Substituição da placa 51 FA pela 51 FB - bornes inferiores dos dois modelos

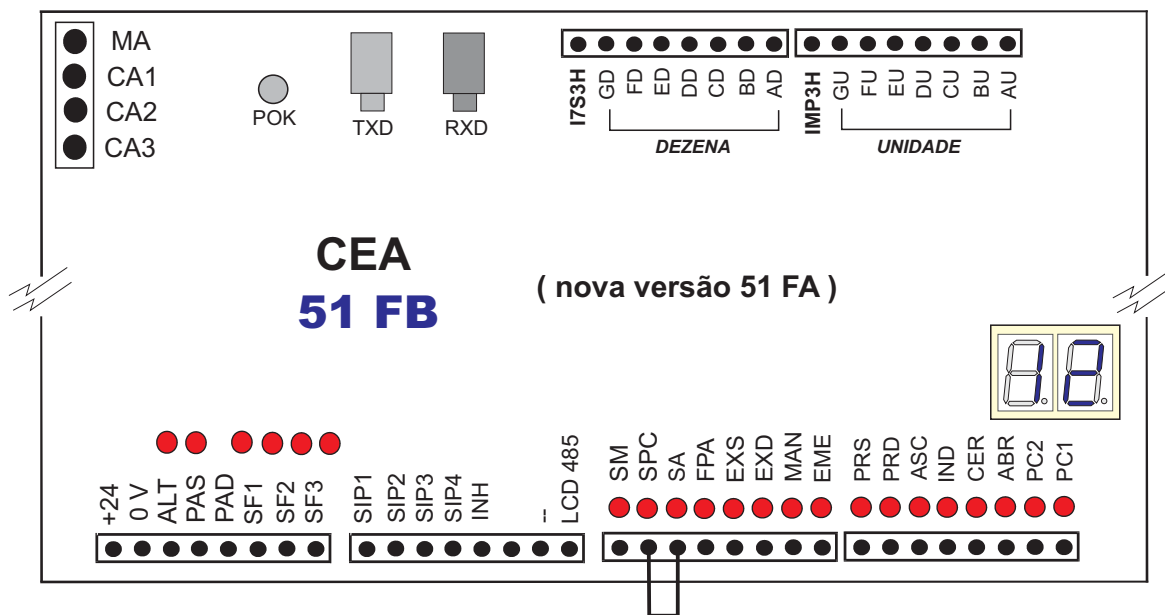
A placa 51 FB não trabalha com os indicadores de posição (IPD) modelo 51 FA, devendo os mesmos serem substituídos pelo modelo 41 FA de fabricação Elevatec.
